Information urgente de sécurité

Mise à jour apportée à la conception du cathéter intrathécal Ascenda™

Modèles 8780, 8781 et 8784

Référence Medtronic : FA1321

Figure 1: raccordement du cathéter Ascenda à la pompe

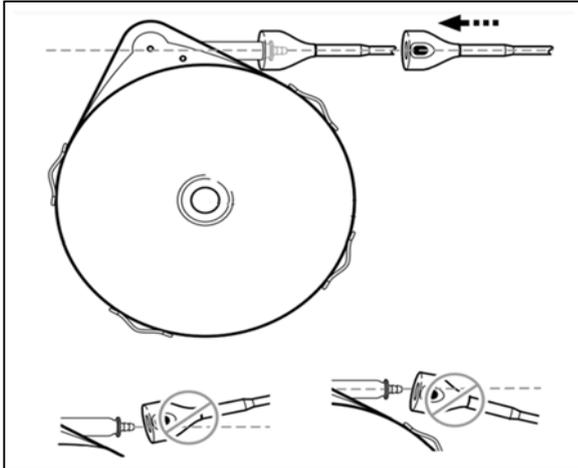
Avant l'implantation, comme indiqué sur l'étiquette du cathéter Ascenda, il est essentiel d'aligner correctement le connecteur du cathéter Ascenda avec le port du cathéter de la pompe avant de l'engager à fond afin de garantir la connexion correcte et complète du cathéter à la pompe (se reporter à la Figure 1). Lors de la connexion du connecteur du cathéter Ascenda à la pompe, maintenez le connecteur aligné avec le port du cathéter et n'inclinez pas le connecteur. Si le connecteur Ascenda est incliné, il risque de se détacher après l'intervention chirurgicale ou une occlusion pourrait se produire au niveau du site de connexion. Assurez-vous de fixer solidement toutes les connexions.
